Beoordeling archeologisch rapport

Aan : Gemeente Bronckhorst, t.a.v. [REDACTED]
Zaaknummer : 2023EA0942
Onderwerp : Aanleg kabeltracé Liander, Doetinchem-Angerlo
Behandeld door : [REDACTED]
Datum : 14 juli 2023
Opsteller rapport : Antea Group, [REDACTED]
Rapportnummer : 2023/55
Rapportdatum : 12 juni 2023
Titel : Inventariserend Veldonderzoek d.m.v. boringen 20 kV kabelverbinding Doetinchem - Angerlo (deelgebied gemeente Bronckhorst)

Afbeelding 1. Uitsnede topografische kaart met de ligging van het plangebied.
Rode lijn = open ontgraving, zwarte lijn = HDD-boring. Bron: Esri & partners.

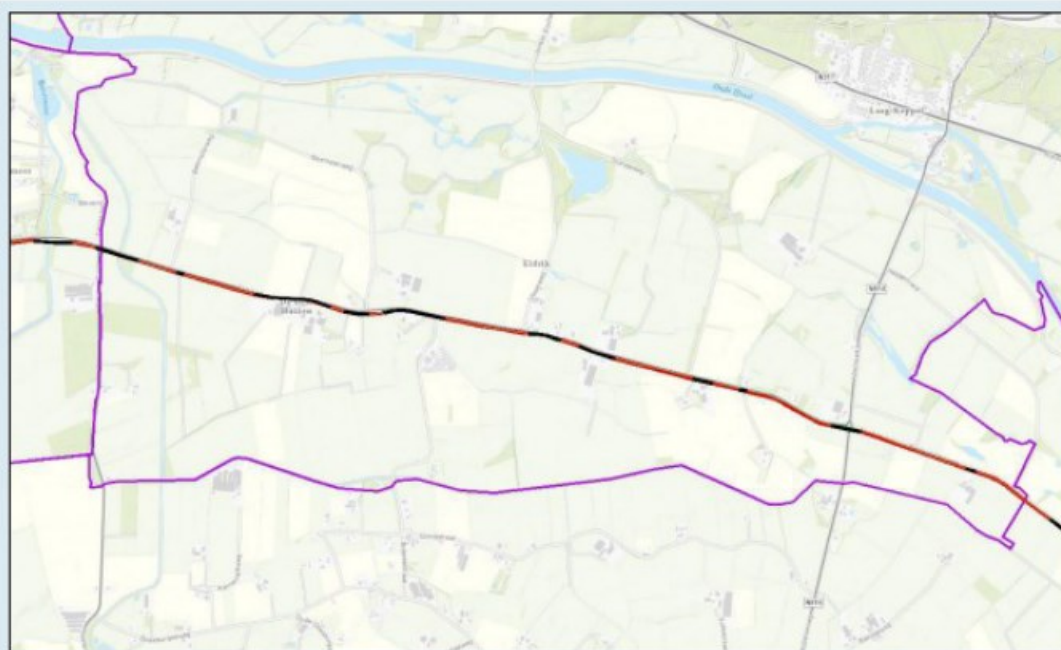
- De in- en uitredepunten van de HDD-boringen (verkennende boringen).
- Het deel tussen de boringen 53 t/m 74 (booronderzoek en/of archeologische begeleiding).
- Voor het gehele tracédeel tussen boring 33 en 38 en tussen boring 44 en 46 wordt een HDD-boring geadviseerd. Indien dit niet mogelijk is, wordt een archeologische begeleiding geadviseerd.
